Oggetto	PGRA: proposta di riesame della mappa della pericolosità da alluvione fluviale sul reticolo secondario relativa al torrente Quiliano, nel comune di Quiliano (SV)
Tipo Atto	Decreto del Dirigente
Struttura Proponente	Unità organizzativa Assetto del territorio
Dipartimento Competente	Direzione generale Protezione civile e difesa suolo
Soggetto Emanante	Roberto BONI
Responsabile Procedimento	Paolo CASSINELLI
Soggetto Responsabile	Roberto BONI

Aggiornamento mappe alluvione fluviale del PGRA – Reticolo secondario Liguria

Aggiornamento delle mappe di pericolosità da alluvione fluviale del torrente Quiliano – Comuni di Quiliano, Savona e Vado Ligure

Figura 2: Carta dei tiranti idrici T200

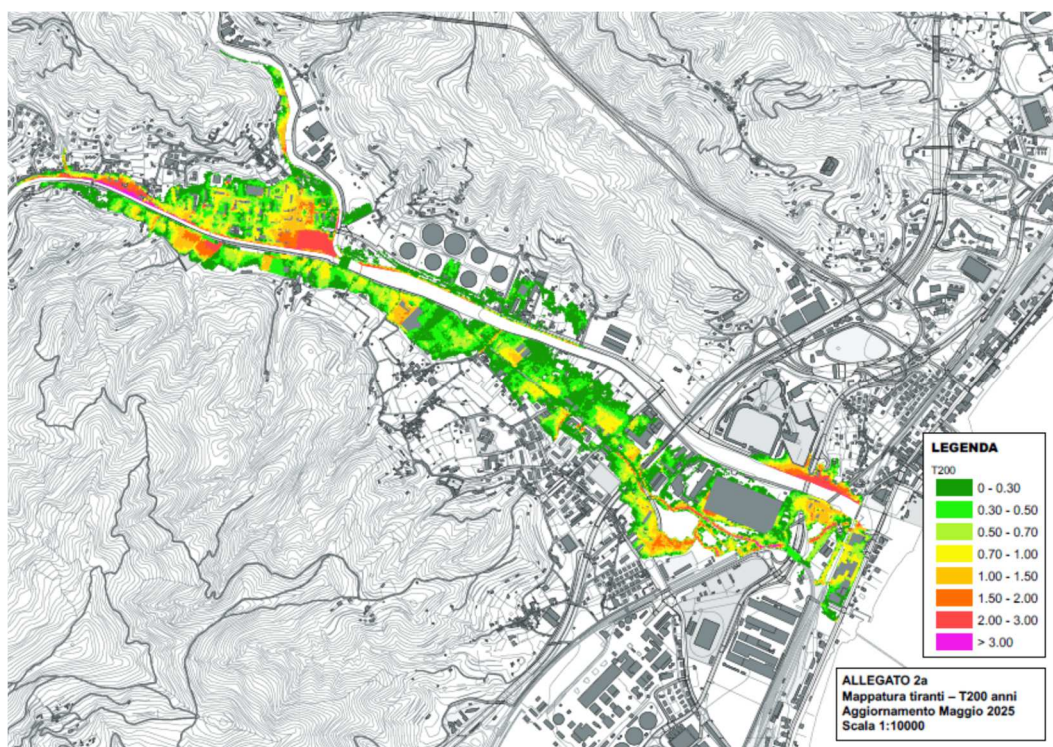
Le simulazioni idrauliche sono state eseguite mediante una modellazione idraulica monodimensionale in alveo, accoppiata con modellazione bidimensionale nelle aree perifluviali. Tali simulazioni hanno permesso di valutare l'espansione degli eventi di piena nelle aree contigue ai corsi d'acqua e di pervenire ad una proposta di riesame della mappa della pericolosità da alluvione fluviale del PGRA. La documentazione integrativa pervenuta contiene anche la simulazione dell'evento con $T_r=500$ anni.

**MAPPA DELLA PERICOLOSITA' DA
ALLUVIONE FLUVIALE**
Reticolo secondario
Torrente Quiliano

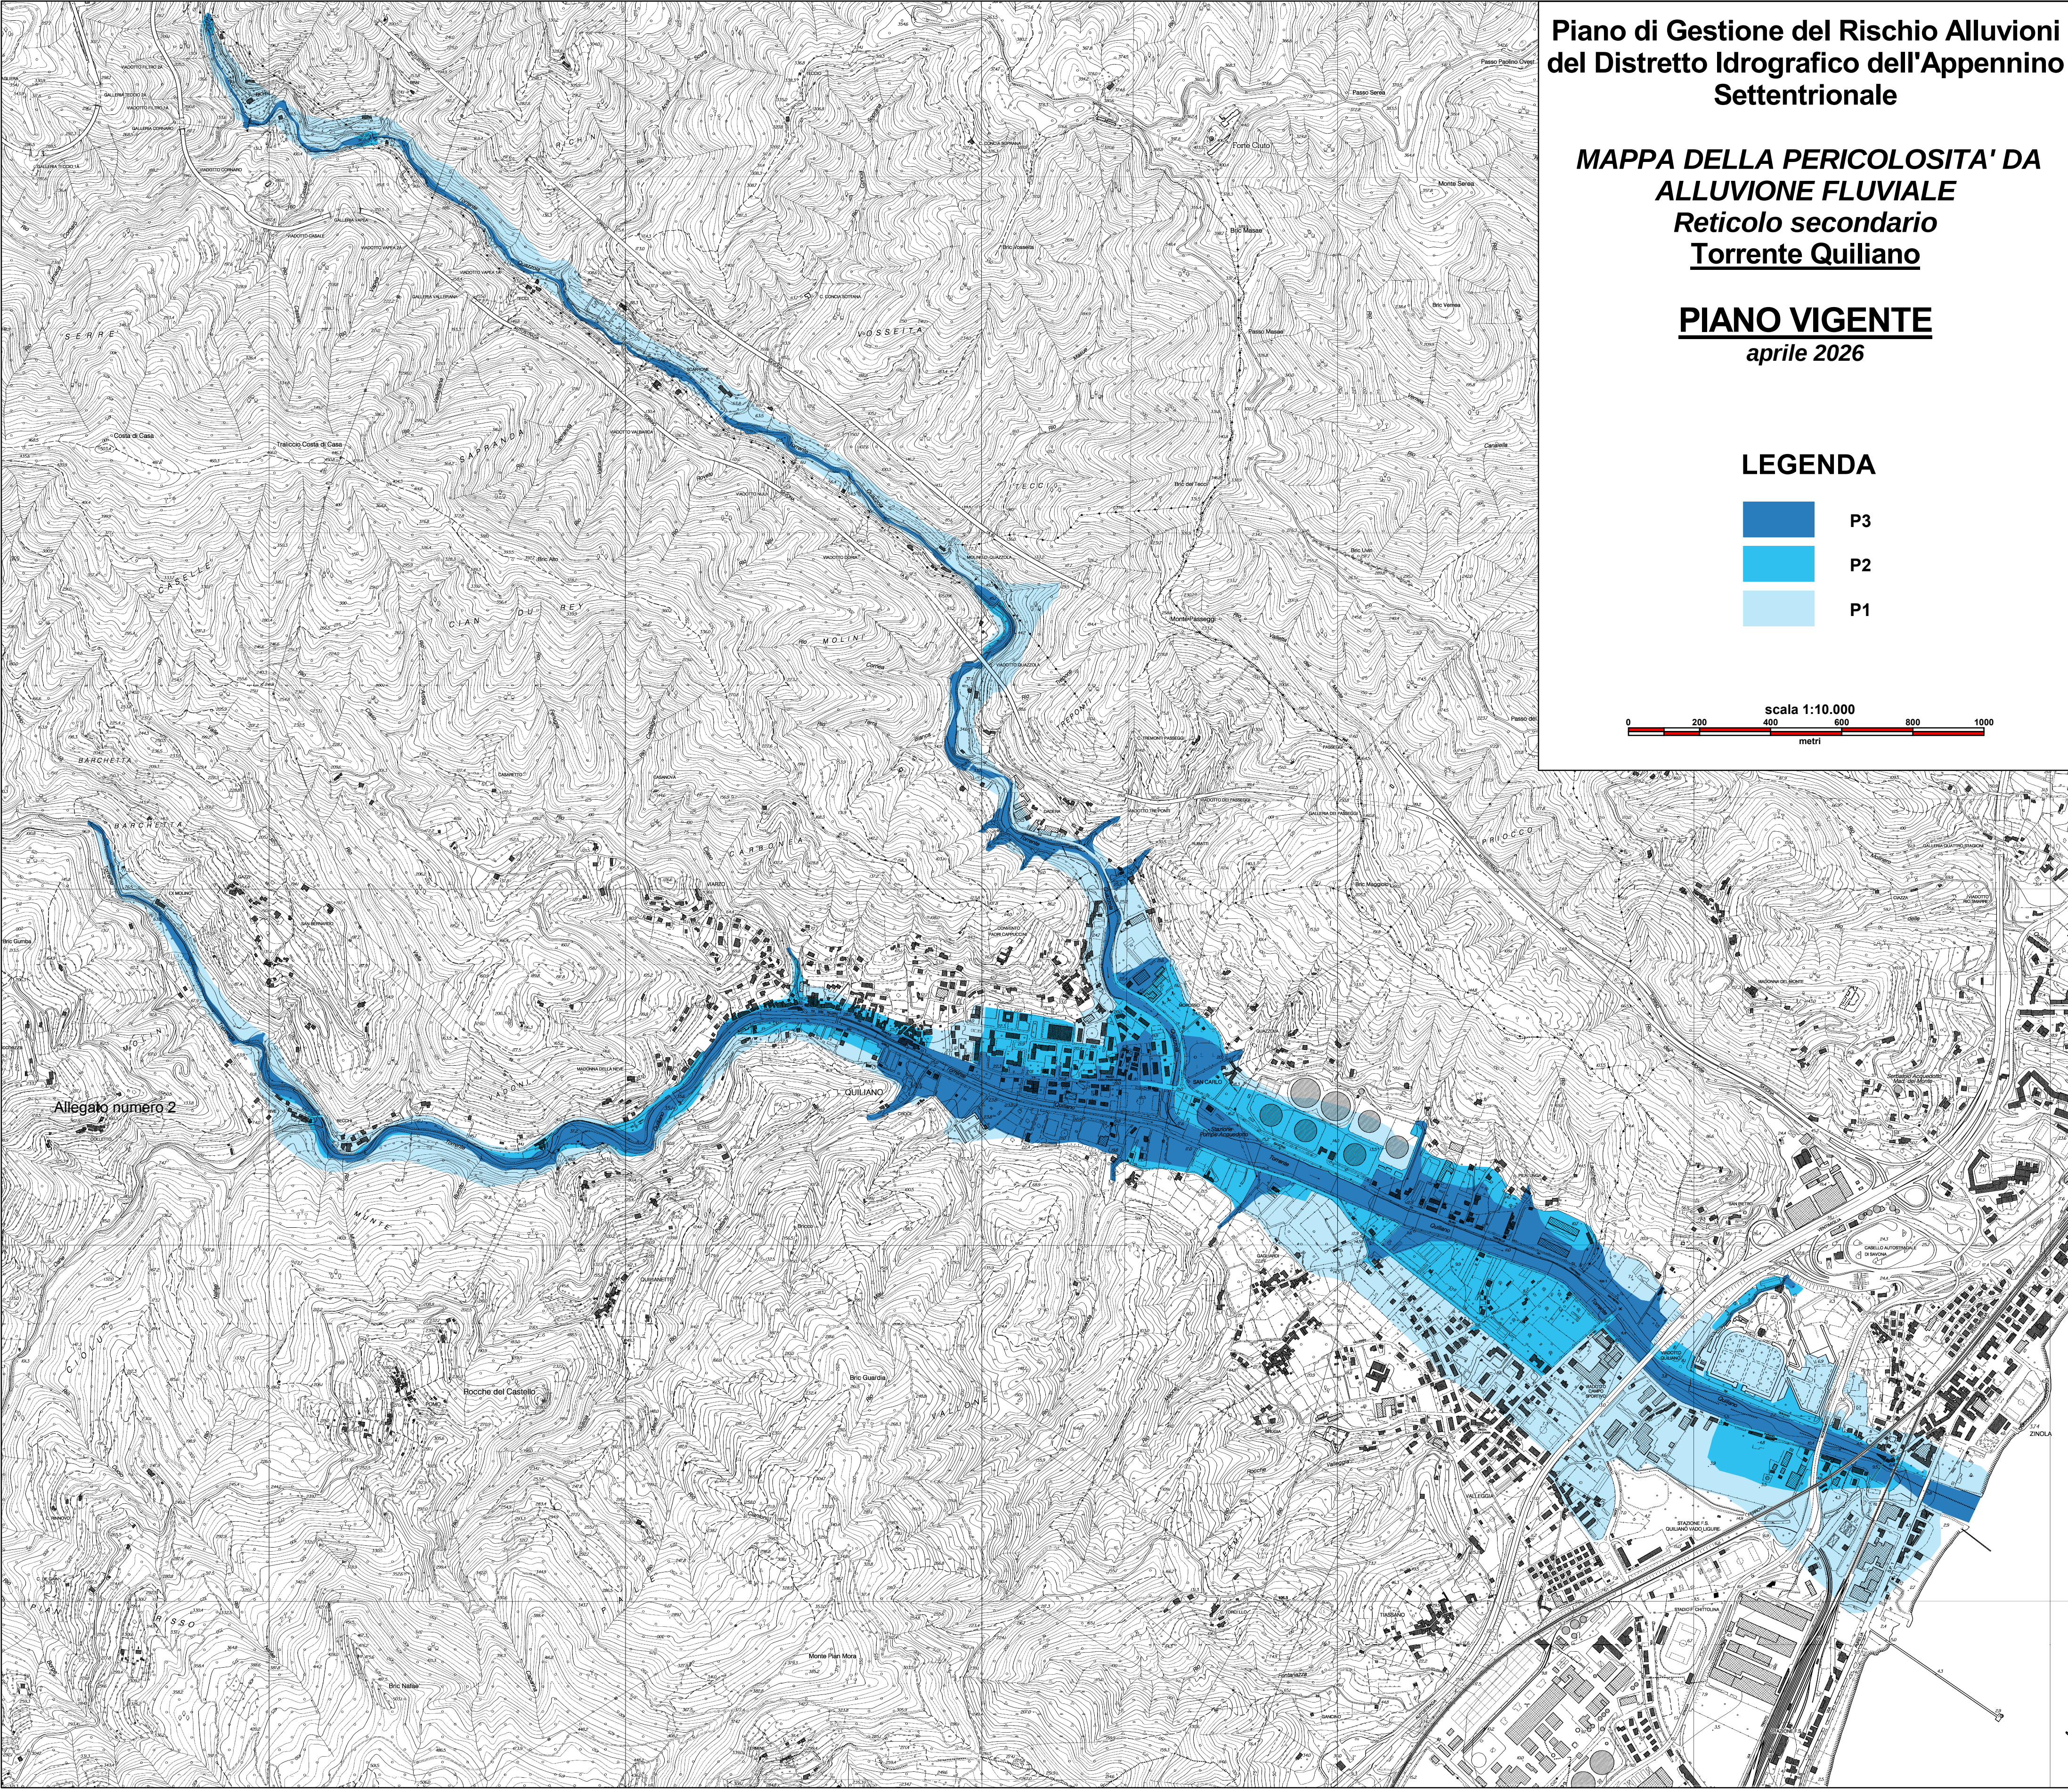
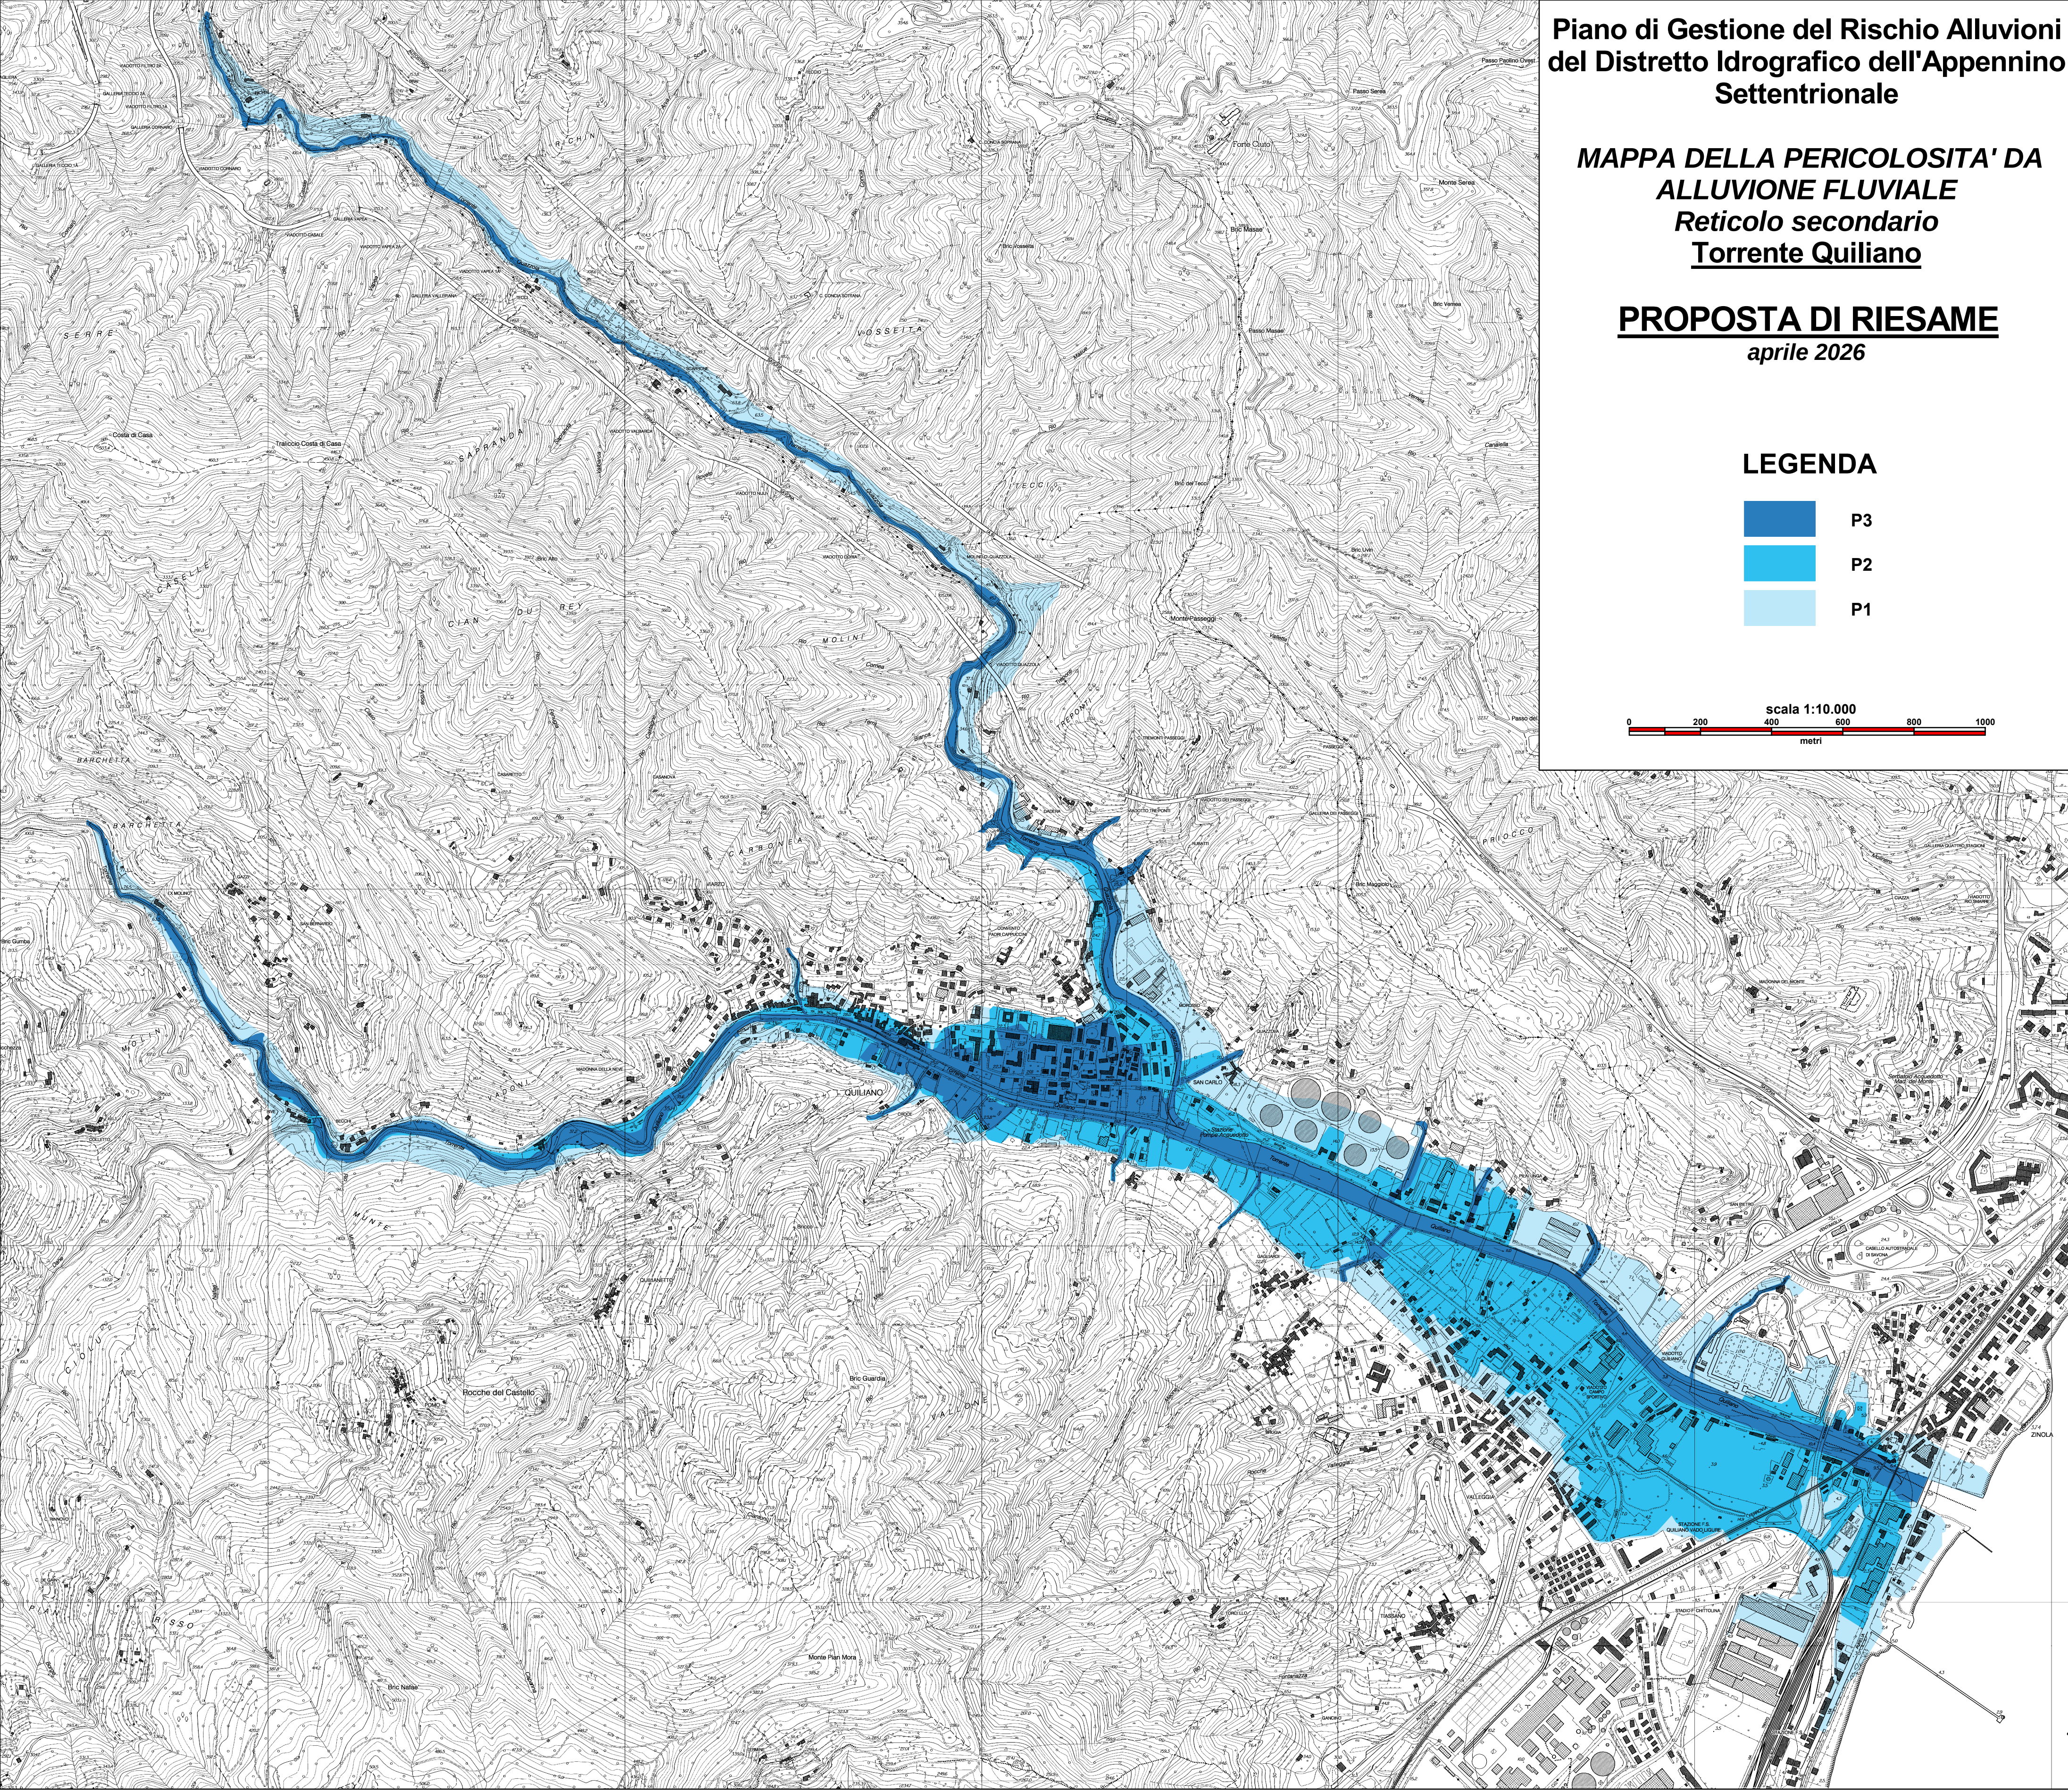
la proposta di riesame della mappa di pericolosità da alluvione fluviale del T. Quiliano, derivante dallo studio pervenuto, è riportata in Allegato 2, parte integrante e sostanziale del presente atto;

adottare, ai fini dello svolgimento della fase di pubblicità, la proposta di riesame della mappa da pericolosità da alluvione fluviale del PGRA del T. Quiliano, appartenente al reticolo secondario, come individuata nello studio idraulico trasmesso dal Comune di Quiliano, con nota registrata al Prot-2025-0511219 del 29/10/2025 e come riportata in Allegato 2;
